**AVIS RELATIF À LA PROTECTION
CONTRE LES EVENTUELS EFFETS NOCIFS ET NUISANCES
PROVOQUÉS PAR LES RAYONNEMENTS NON IONISANTS
GÉNÉRÉS PAR DES ANTENNES ÉMETTRICES STATIONNAIRES**

Commune : LIEGE - Exploitant : TELENET GROUP

Référence exploitant : LG2333C

Rapport n° 4377 / 2023

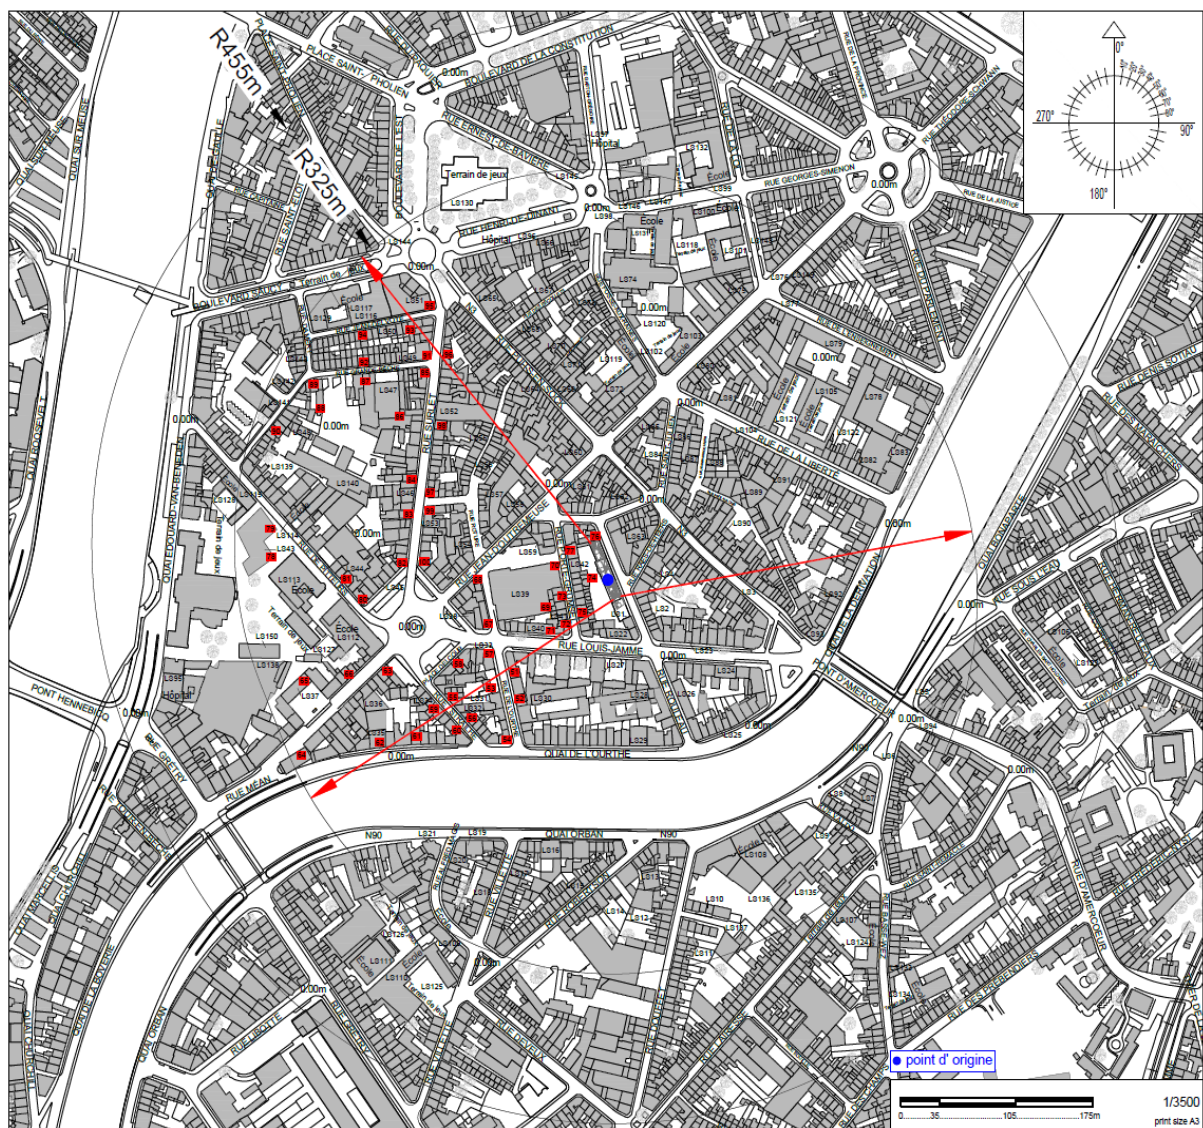
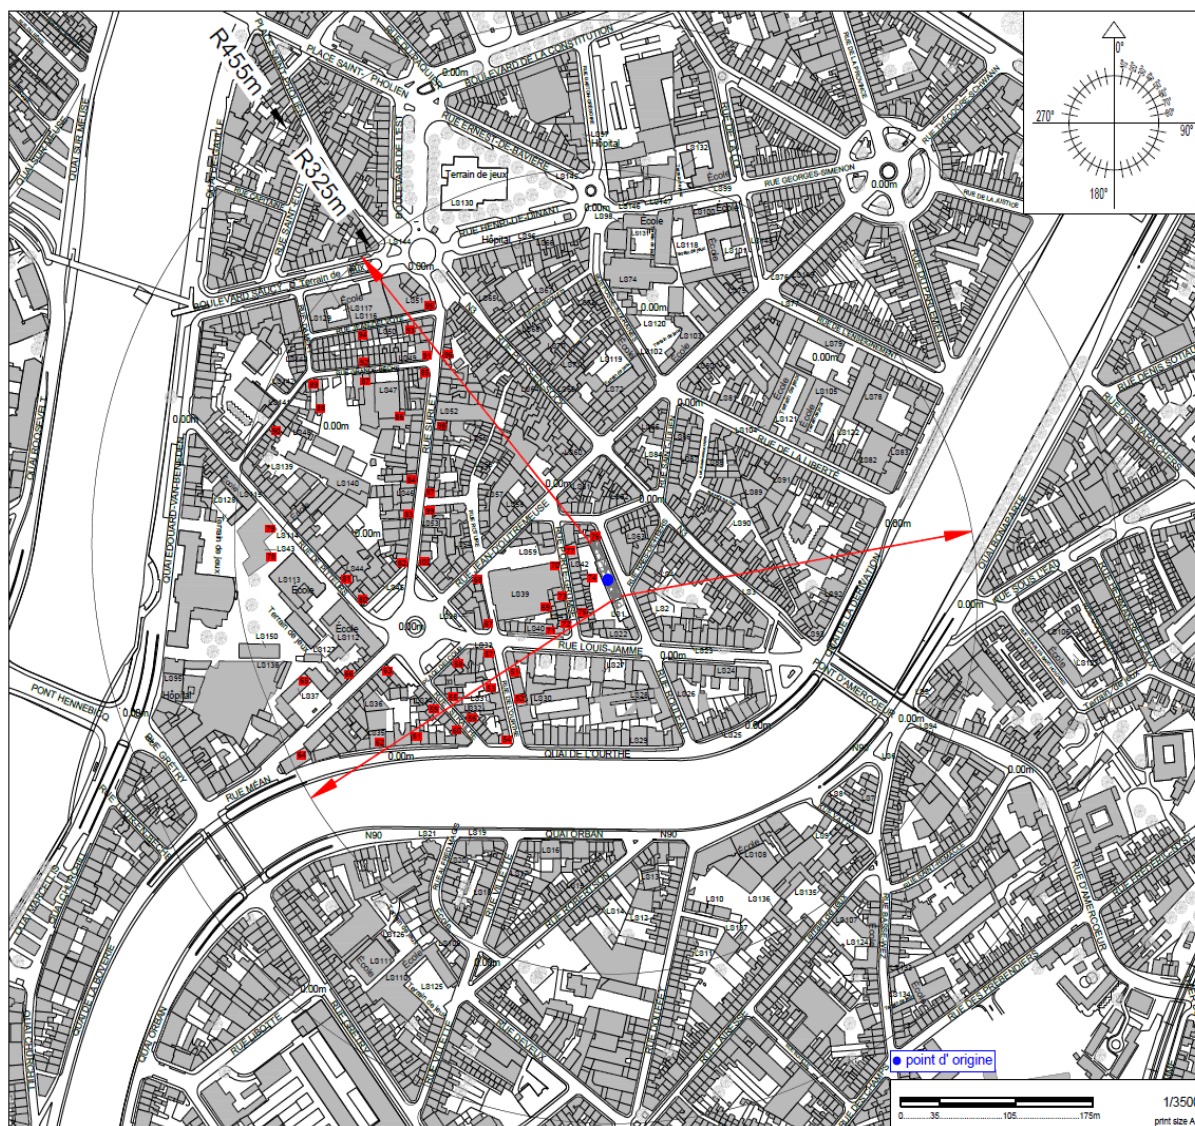
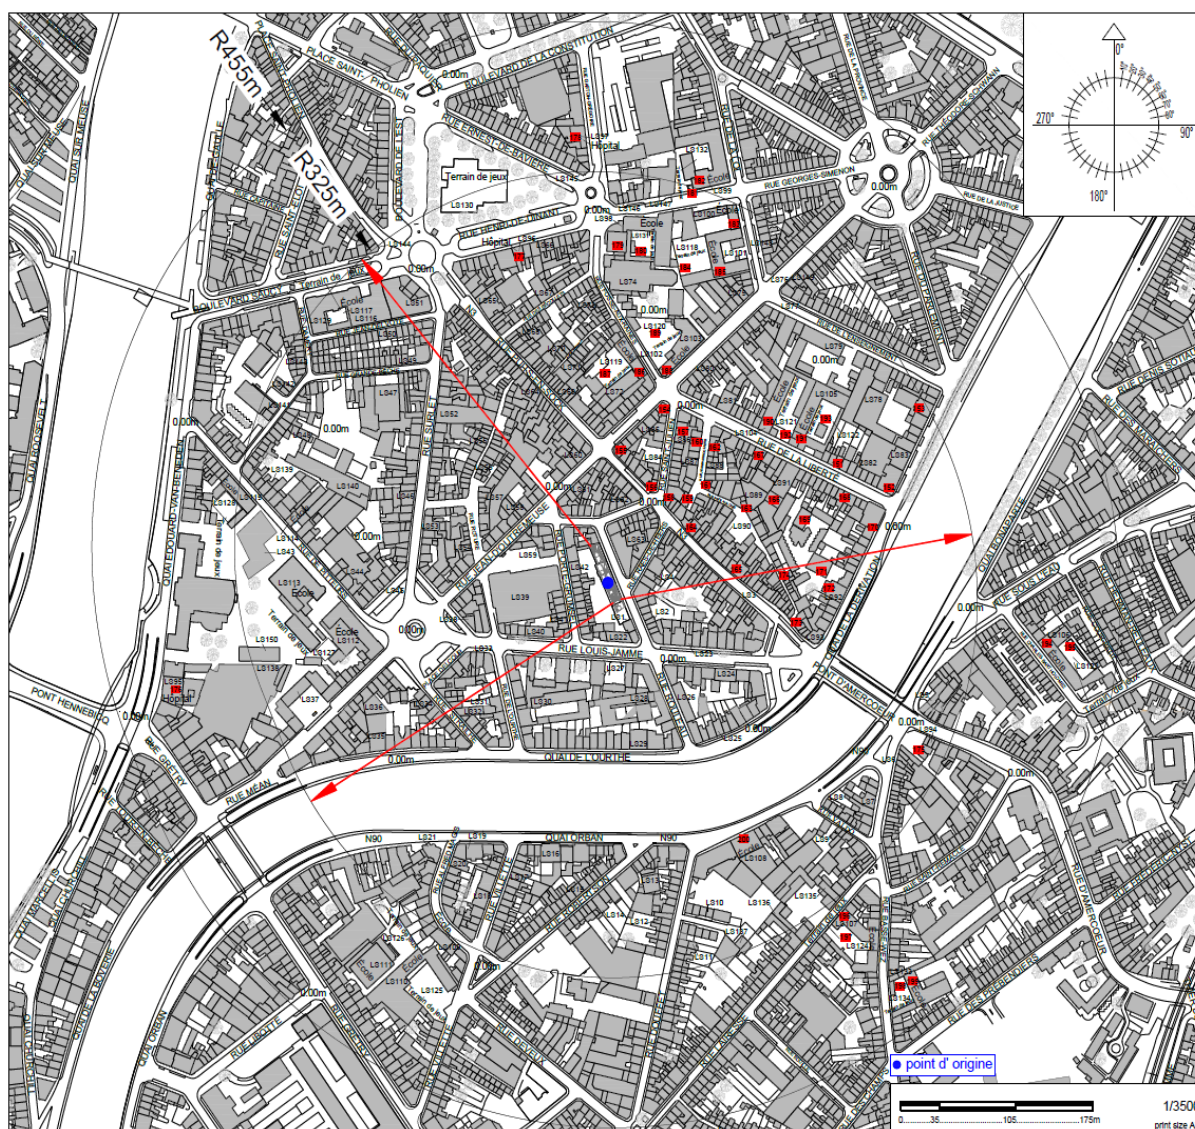
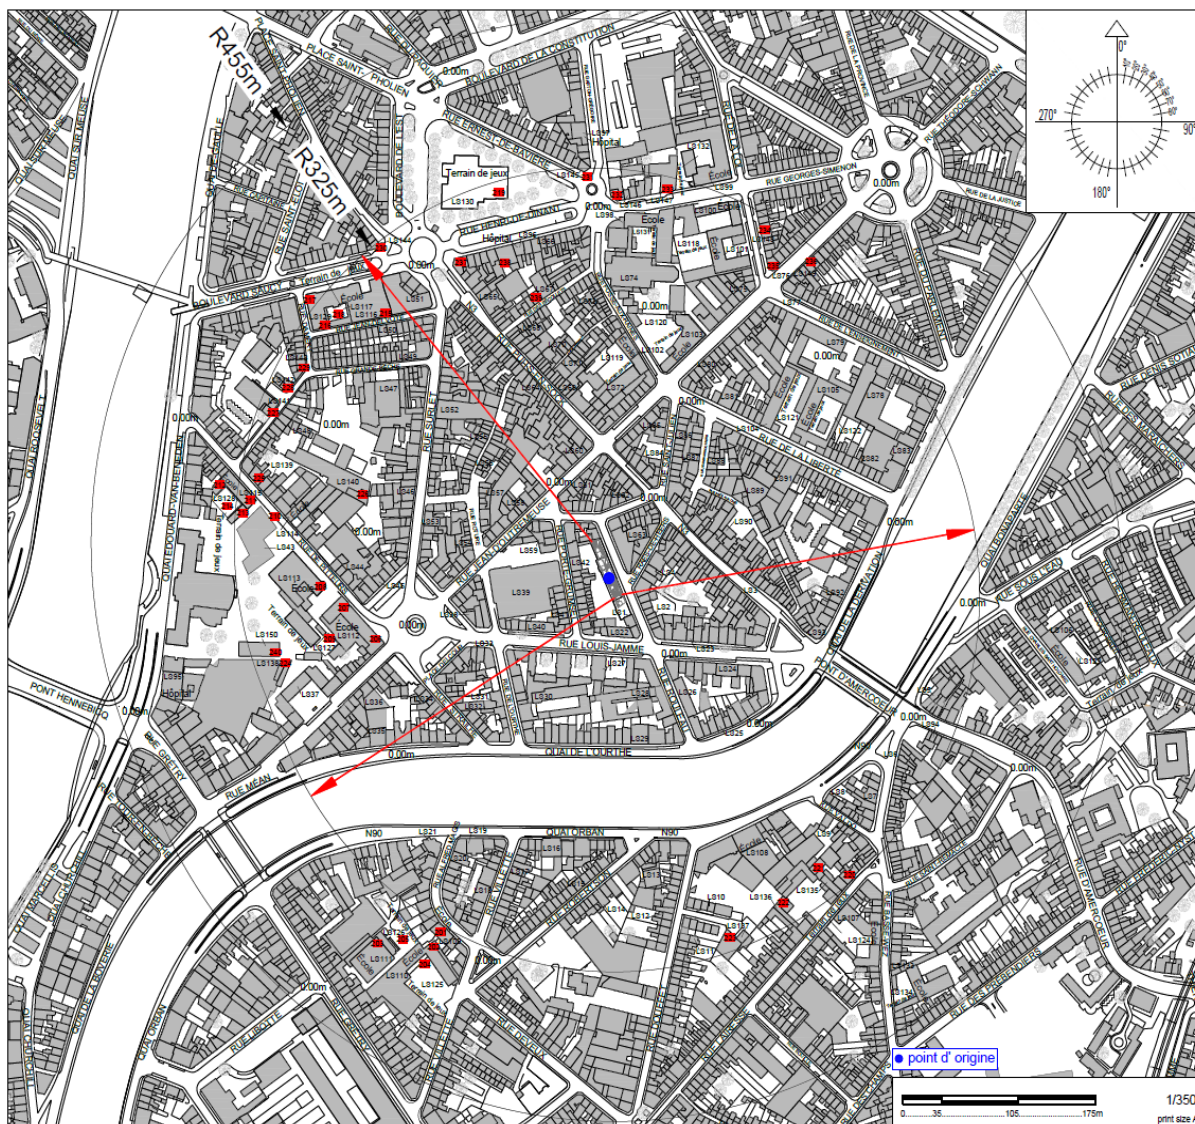
Les fréquences d'émission, la puissance rayonnée par chacune des antennes et leur gain permettent de déterminer le rayon de la zone à analyser. Tout dépassement de la limite par installation est exclu en dehors de cette zone. Le tableau 2 reprend les 35 LS² pour lesquels l'indice d'exposition est le plus élevé. Les différentes colonnes indiquent :

- le numéro du point de contrôle repris sur un des plans de la figure 1;
- le numéro du LS dans lequel se trouve le point de contrôle de la 1^{ère} colonne ;
- l'atténuation d'obstacle prise en compte pour le calcul de l'indice d'exposition dans le LS ;
- le résultat du calcul de l'indice d'exposition.

N° point de contrôle	LS	Atténuation (dB)	Indice d'exposition relatif à la limite par installation IE_i
37	LS22	3,0	0,970
77	LS42	3,0	0,667
38	LS23	3,0	0,663
111	LS58	3,0	0,624
5	LS3	3,0	0,394
165	LS90	3,0	0,389
113	LS60	3,0	0,377
112	LS59	3,0	0,372
164	LS90	3,0	0,367
114	LS60	3,0	0,343
47	LS27	3,0	0,332
108	LS57	3,0	0,301
3	LS2	3,0	0,215
174	LS93	3,0	0,209
39	LS23	3,0	0,202
13	LS62	3,0	0,197
163	LS89	3,0	0,185
41	LS24	3,0	0,184
116	LS61	3,0	0,171
158	LS86	3,0	0,166
1	LS1	3,0	0,164
110	LS58	3,0	0,159
173	LS93	3,0	0,159
107	LS56	3,0	0,157
159	LS87	3,0	0,155
106	LS56	3,0	0,150
161	LS88	3,0	0,145
166	LS91	3,0	0,141
192	LS121	0,0	0,141
2	LS2	3,0	0,140
171	LS92	3,0	0,140
42	LS24	3,0	0,138
73	LS41	3,0	0,134
51	LS30	3,0	0,133
169	LS91	3,0	0,133

Figure 2 : Vue en plan des installations d'antennes dans un rayon de 300 mètres autour de l'installation faisant l'objet de la demande d'avis

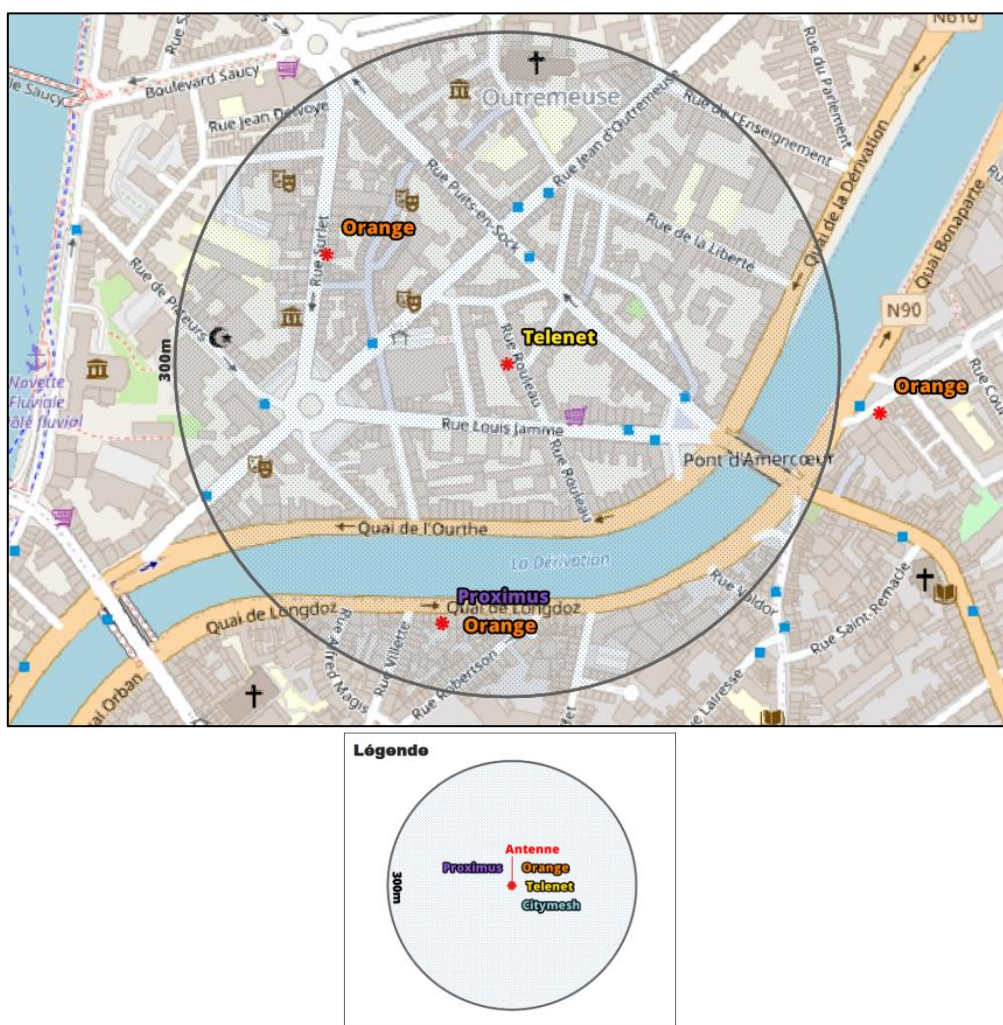
Le plan en projection verticale de la figure 2 indique la localisation des antennes actives éventuelles visées par le décret et situées dans un rayon de 300 mètres autour de l'installation référencée dans le paragraphe 2. Les données de localisation de ces antennes et les avis correspondant sont accessibles via le cadastre en ligne des antennes émettrices stationnaires⁶.

Compte tenu du nombre d'installations localisées dans la figure 2, il apparaît que l'intensité du rayonnement électromagnétique généré, dans les lieux de séjour situés à proximité de l'installation référencée dans le paragraphe 2, par l'ensemble des antennes émettrices stationnaires de l'ensemble des exploitants du même site d'antennes émettrices stationnaires respecte la limite fixée à l'article 4, § 2 du décret.
